Avis délibéré

**sur la mise en compatibilité du PLU liée à la déclaration de
projet et sur le projet de centrale photovoltaïque au lieu-dit
"Cordelon" sur la commune de Flayosc (83)**

Avis du 17 juin 2021 sur la mise en compatibilité du PLU liée à la déclaration de projet et sur le projet de centrale photovoltaïque au lieu-dit "Cordelon" sur la commune de Flayosc (83)

Figure 2: Plan de masse du projet avec les bandes OLD en vert (source : dossier de demande de permis de construire)

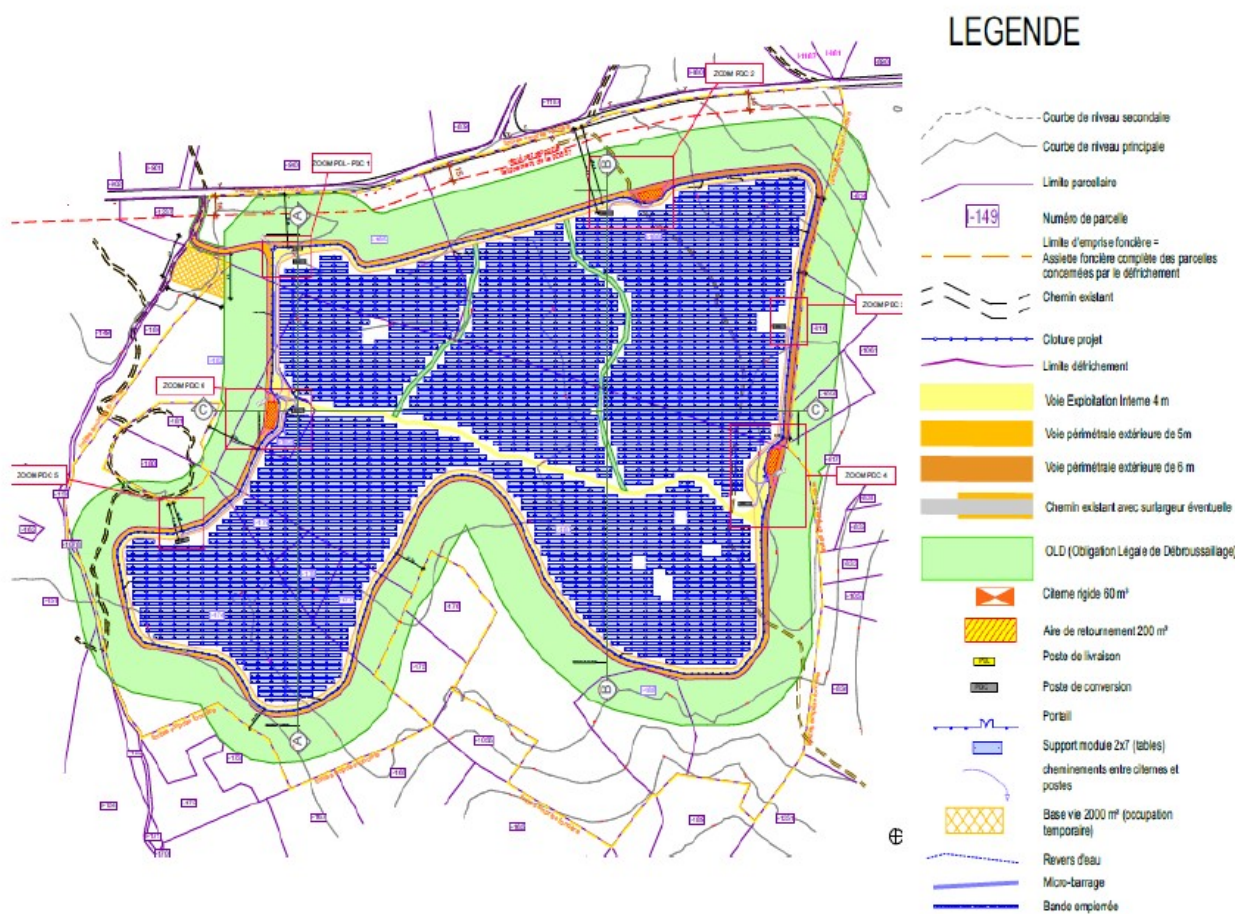
La MRAe recommande de revoir le périmètre du projet en intégrant le raccordement électrique externe jusqu'au poste source (tracé et nature des travaux) ainsi que le réaménagement de la piste forestière menant au site, et de compléter l'évaluation environnementale en conséquence.

Figure 3: Carte de localisation des principales sensibilités écologiques de la zone d'étude (source : p. 86 du feuillet 2 de l'EI)

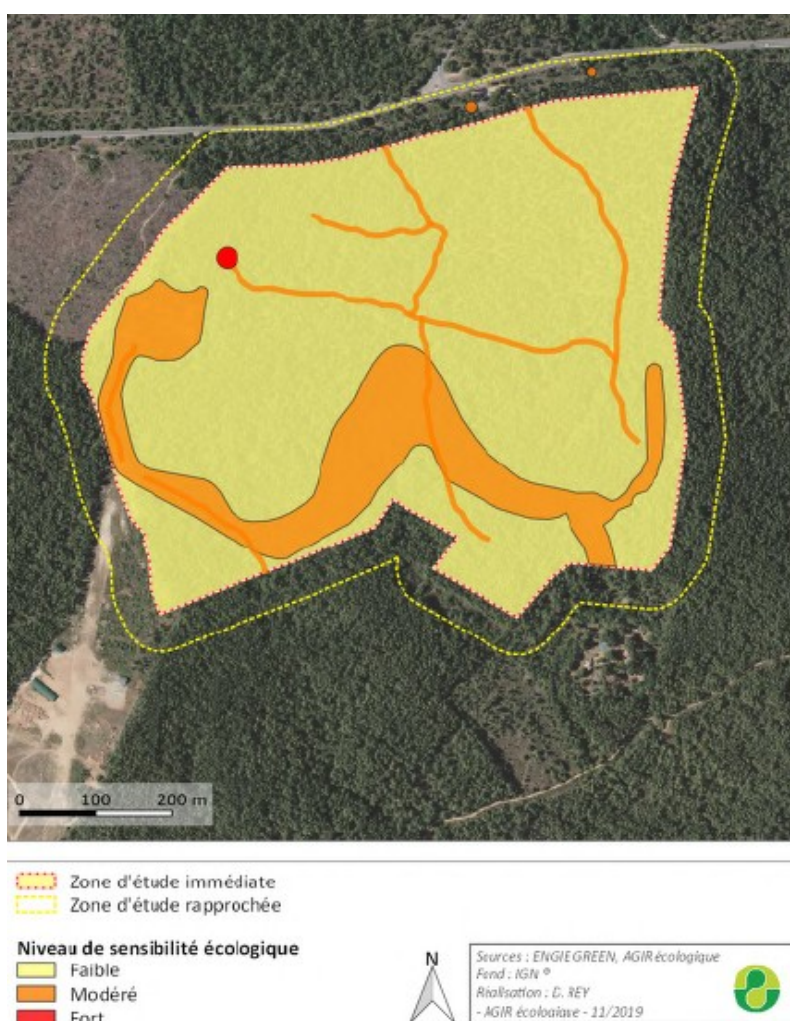
Il apparaît toutefois nécessaire de clarifier la démarche ayant abouti à l'appréciation de ces niveaux de sensibilité pressentie pour chaque espèce, qui a permis d'élaborer la carte des principales sensibilités écologiques de la zone d'étude (cf figure 3 ci-dessous). Pour la faune (autre que chiroptères) à enjeux de conservation significatifs (oiseaux, insectes, reptiles), il conviendrait de procéder à une cartographie des habitats favorables aux espèces inventoriées afin d'être en mesure d'évaluer, sur une base objective, les surfaces d'habitats impactés par le projet.

La MRAe recommande de compléter l'état initial de l'étude d'impact par une cartographie des habitats favorables aux espèces inventoriées à enjeux de conservation significatifs (insectes, oiseaux, reptiles) et de compléter les investigations pour mieux cerner la capacité d'accueil vis-à-vis des chiroptères, notamment le Petit Rhinolophe.

Figure 4: Plan de localisation des OLD, mesures R2a et R2b (source : p. 151 du feuillet 4 de l'étude d'impact)

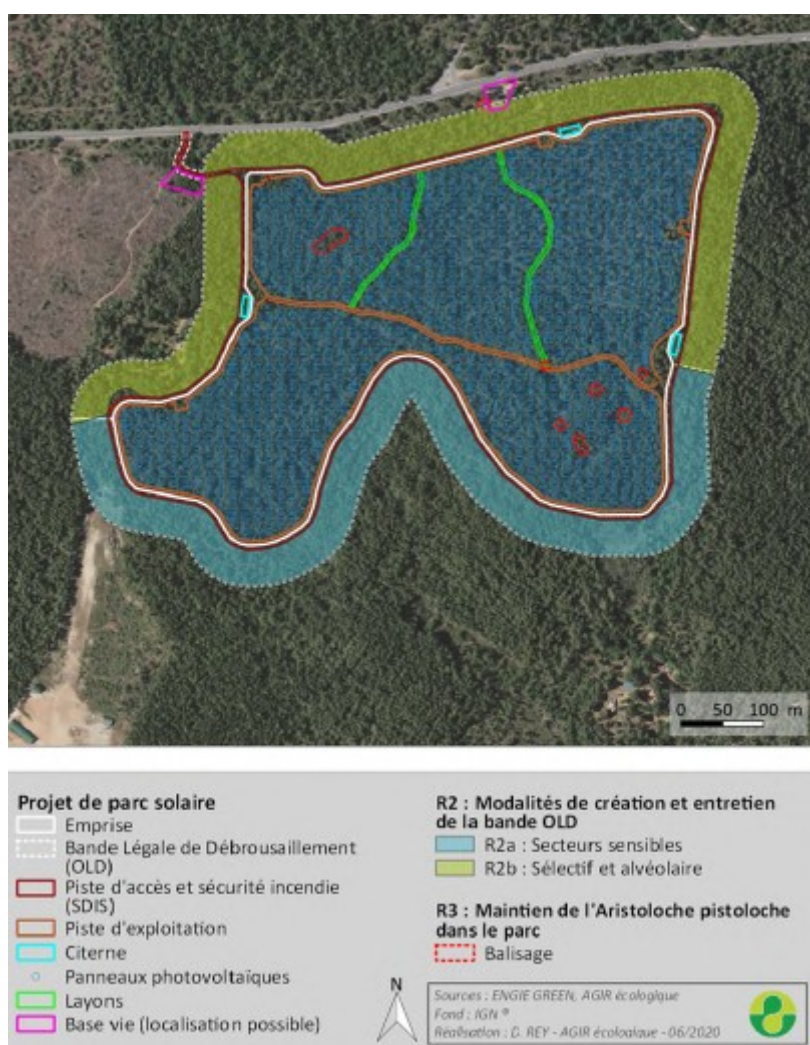
La MRAe observe néanmoins que la compatibilité du débroussaillage envisagé (maintien de bouquets d'arbres réguliers jusqu'à 15 m de diamètre, espacés entre eux de 3 m minimum) avec l'article 4 de l'arrêté préfectoral du 30 mars 2015¹⁰ fixant règlement permanent du débroussaillage réglementaire dans le département du Var n'est pas examinée. Or cet article prévoit que le maintien de bouquets d'arbres ou d'arbustes n'est possible qu'à la condition qu'ils soient situés à plus de 20 mètres de toute construction, donc dans le cas présent à plus de 20 mètres de la clôture du futur parc. Il en résulte une incertitude quant au niveau d'impact résiduel du débroussaillage.

Ainsi, s'agissant du gîte identifié du Petit Rhinolophe, ces opérations de débroussaillage peuvent créer un dérangement et une perte de fonctionnalité du milieu pour ce dernier, ce que le dossier n'analyse pas. En effet, cette espèce est très sensible aux perturbations de son milieu de vie dans un rayon d'au moins 600 mètres autour de ses gîtes, auxquels elle est fidèle d'une année sur l'autre, et très dépendante de la structuration linéaire des corridors autour de ceux-ci.

La MRAe recommande d'analyser plus finement les impacts du débroussaillage sur la fonctionnalité du milieu pour le Petit Rhinolophe et de réévaluer, le cas échéant, le niveau d'impact du projet.
